Občianske združenie Triblavina

Vec: Rozklad k Rozhodnutiu vydanom v zisťovacom konaní k zmene navrhovanej činnosti „Diaľnica D4 Bratislava, Jarovce – Ivanka sever"

Dňa 15.7.2016 bolo na webovom portáli Ministerstva životného prostredia Slovenskej republiky zverejnené Rozhodnutie č. 3200/2016-1.7/ml zo dňa 11.7.2016.

Obr. 1

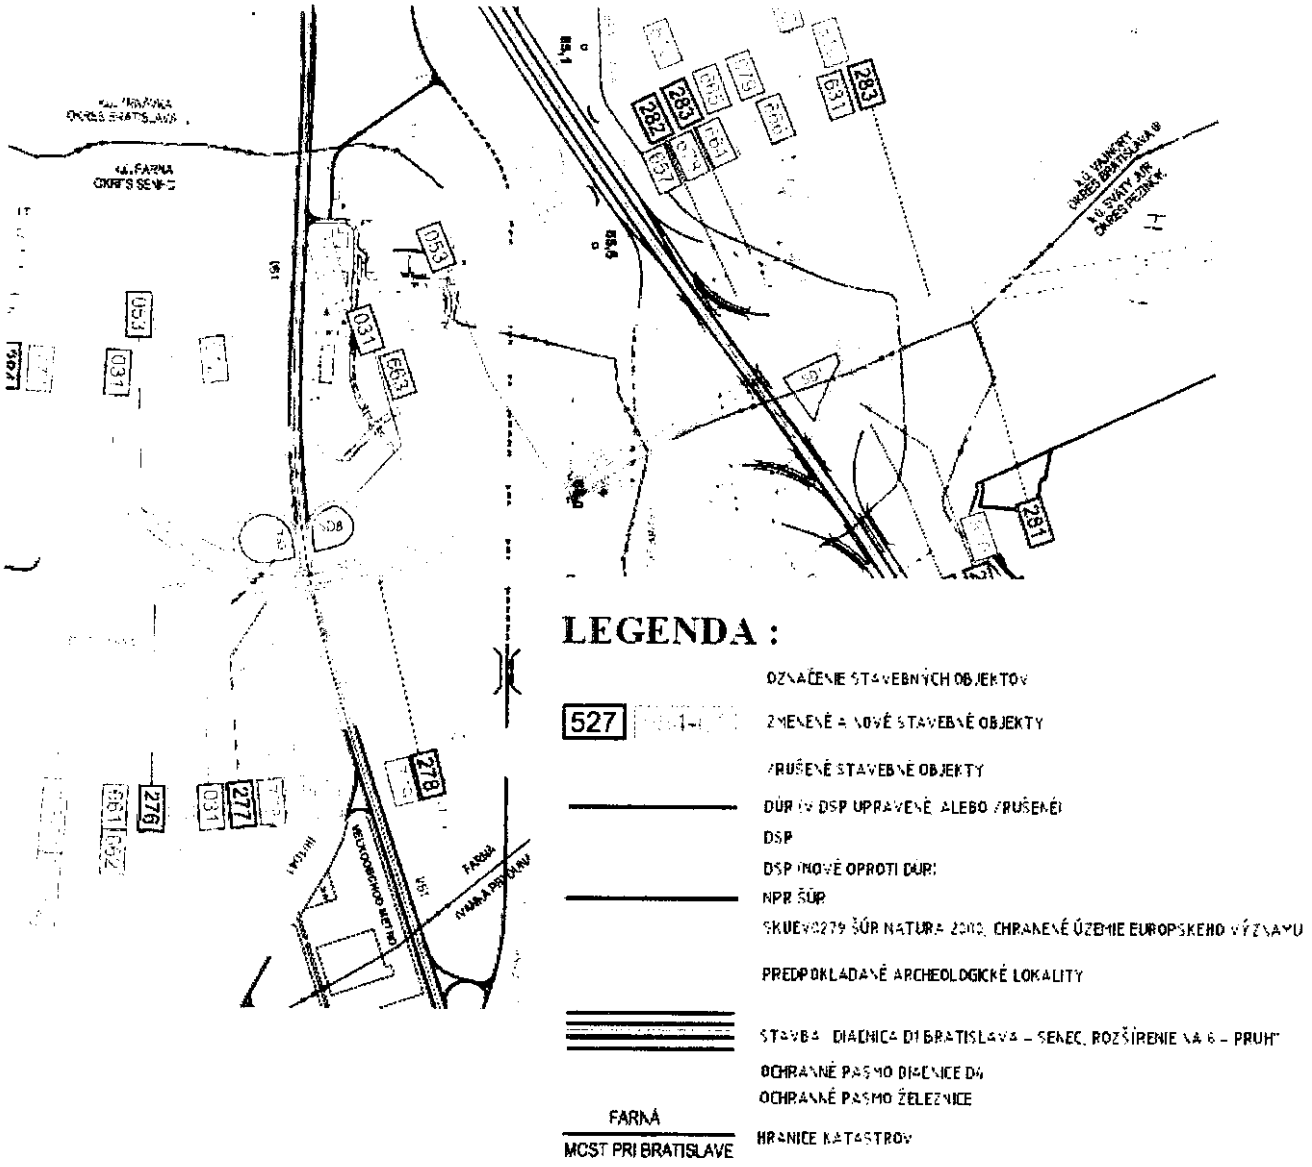
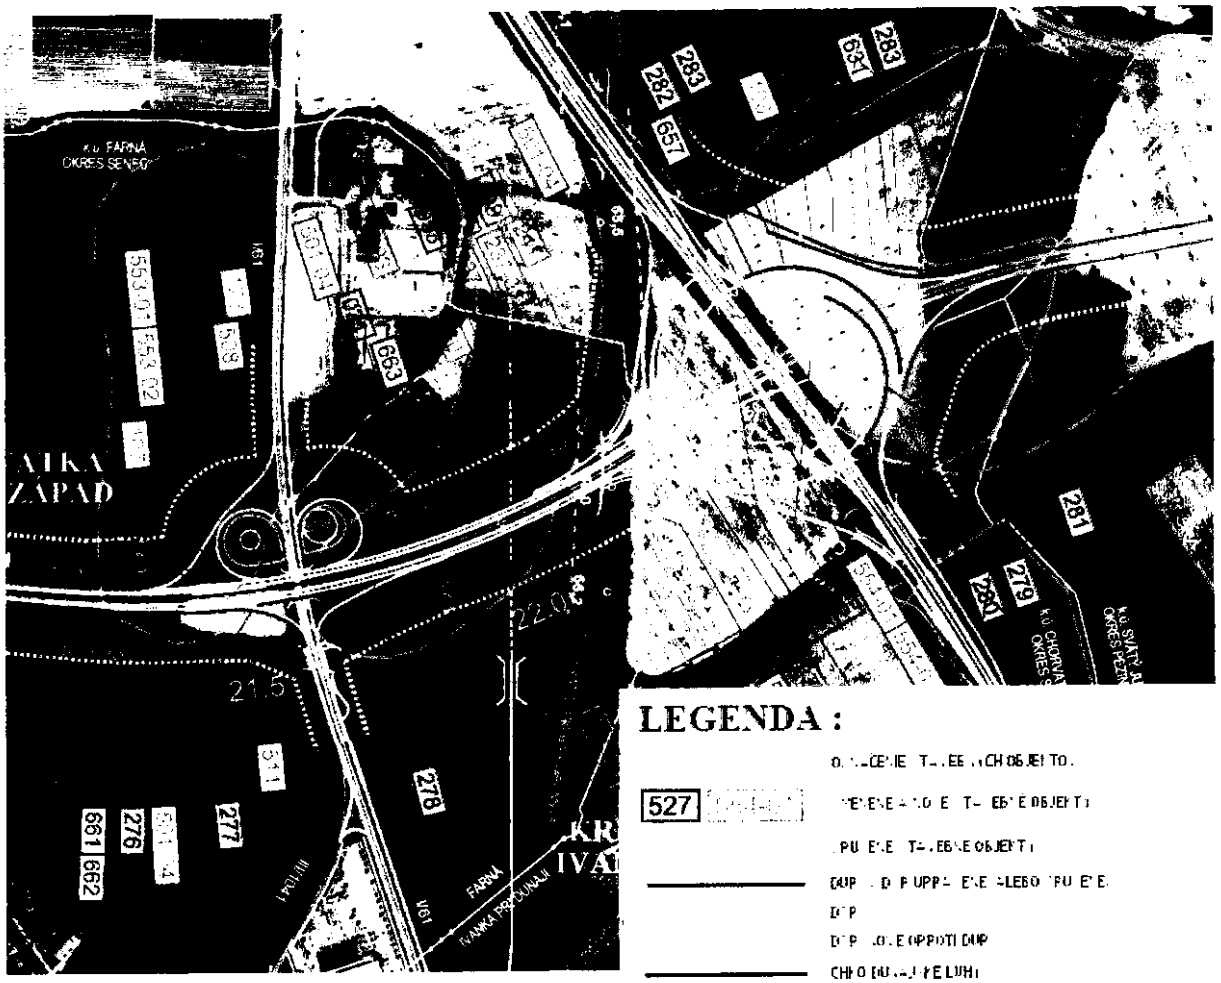
3. Uvedené oznámenie o zmene nebolo napriek našim požiadavkám doplnené o jednoznačné grafické prílohy, jednotlivé mapové prílohy sa od seba odlišovali ako farebne, tak aj vecne a preto uvedené zmeny nebolo možné z pohľadu vplyvov na životné prostredie vyhodnotiť.
Verejnosť bola v tomto procese zavedená a nebol jej poskytnutý ani dodatočný vysvetľujúci materiál.

Dokumentácia Oznámenie o zmene je pre laickú verejnosť nečitateľná a nezrozumiteľná. Mapová príloha je zmätočná a nejasná. V jednotlivých mapách je ten istý objekt označený zakaždým inak, a teda sme neboli schopní ani identifikovať, čoho všetkého sa posudzované zmeny týkajú. Napríklad v mape 5.2 je legenda, ktorá označuje zmeny spôsobom:

V mape 5.2 je **nová vetva** v križovatke Ivanka - západ **označená žltou tak, ako celá pôvodná stavba** – čiže ako DSP.

V mape 4.2 je **nová vetva** v križovatke Ivanka - západ **označená tyrkysovou tak, ako DSP nové oproti DÚR.**

Pre ilustráciu uvádzame 2 obrázky z tej istej dokumentácie.

Kým na prvom obrázku je novonavrhovaná vetva prepájajúca Seneckú cestu I/61 s D4 (smer Jarovce) vyznačená ako zmena projektu, na nasledujúcom obrázku je už prepojenie zakreslené ako pôvodné riešenie.

Pre verejnosť sú uvedené skratky (DÚR, DSP) neznámym pojmom. V legende nie sú skratky vysvetlené a rovnako nie je jasné, čo bolo pôvodne predmetom posudzovania vplyvov na životné prostredie a akú zmenu posudzuje predkladaný dokument. Stupeň projektovej dokumentácie nemusí korešpondovať s posúdením v EIA, rovnako pôvodné posúdenie už podliehalo raz zmenám, preto označenie DUR a DSP nie je zrozumiteľné.
